# Relazione finale - Visita Ispettiva

Doc. n°  
1/ATCE/2022  
Data 20/02/2023

**STABILIMENTO GISEC S.P.A.  
SEDE LEGALE IN VIA FULVIO RENELLA, 98, CASERTA  
SEDE OPERATIVA IMPIANTO S.T.I.R. IN LOC. SPARTIMENTO, SANTA MARIA CAPUA VETERE (CE)**

**Verifica Ispettiva n.9**

Grafico n.1: i livelli sonori misurati presso il punto P2 – primo rilievo

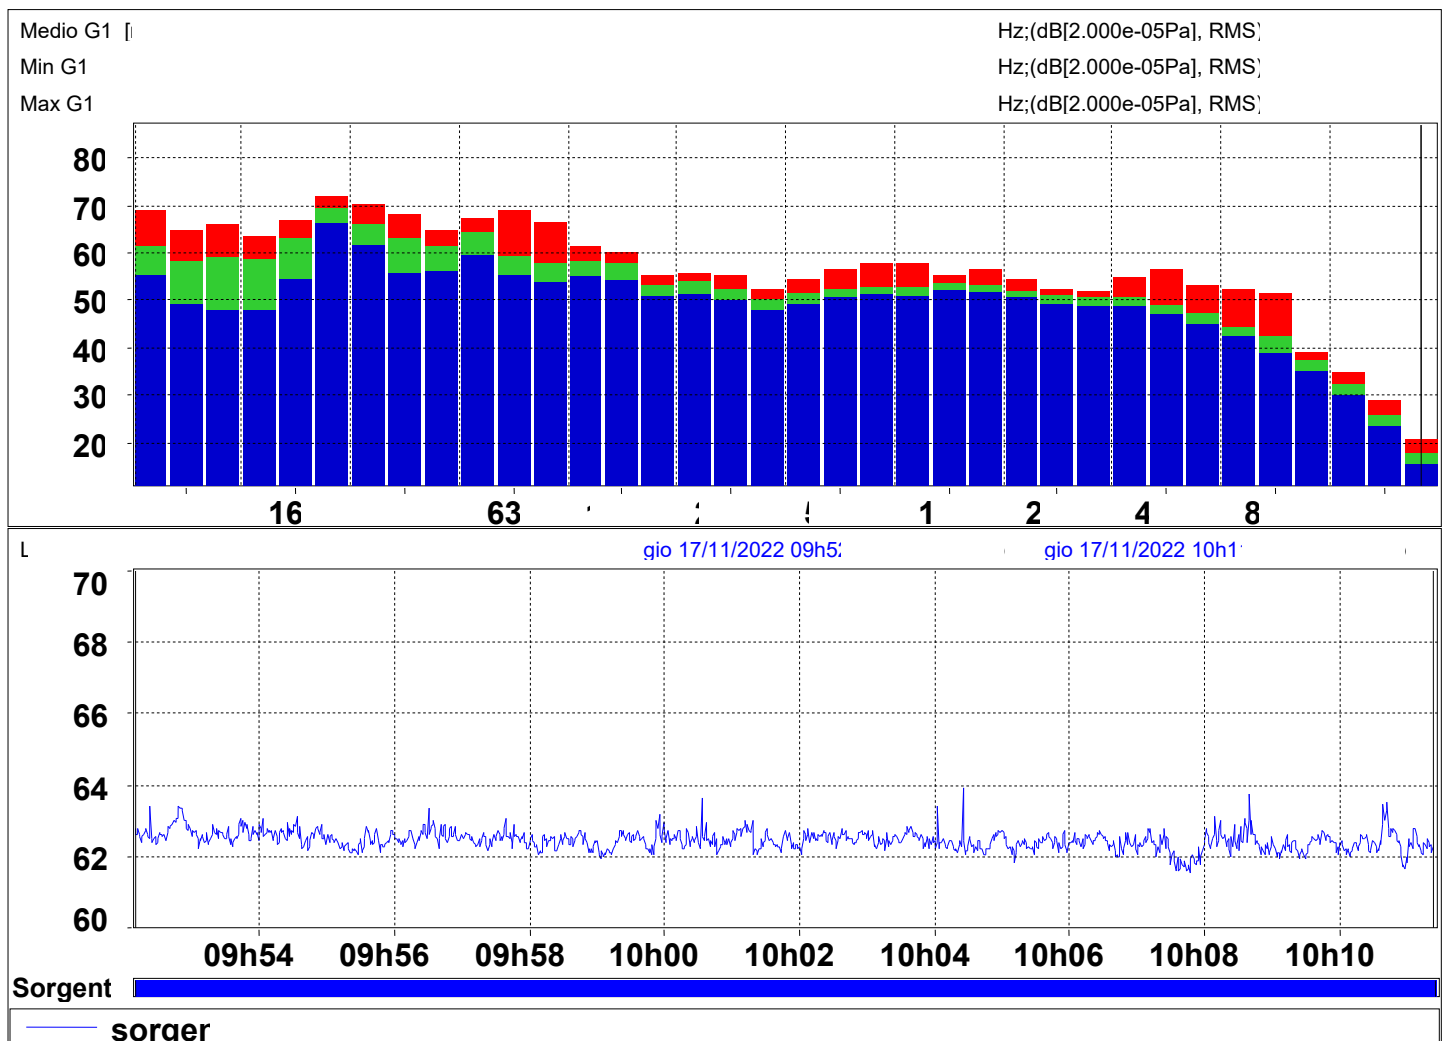
Dai rilievi effettuati e dall'elaborazione dei dati si rappresenta che:

i valori misurati di  $Leq(A)$  nel punto di misura **P2** rispettano i valori limite di emissione (65 db) e di immissione (70 db) previsti per la classe di appartenenza, art.6 comma 1 tab1 DPCM 01/Marzo/1991, relativamente al periodo diurno. Al fine di valutare il contributo del traffico veicolare, si è tenuto conto dei valori statistici derivati  $L(90)$ , ottenendo per entrambe le misure effettuate valori prossimi a 62 db. Si evidenzia che i predetti valori, sia di  $Leq(A)$  che di  $L(90)$ , qualora rilevati in periodo notturno, risulterebbero maggiori dei valori limite previsti dalla medesima norma.
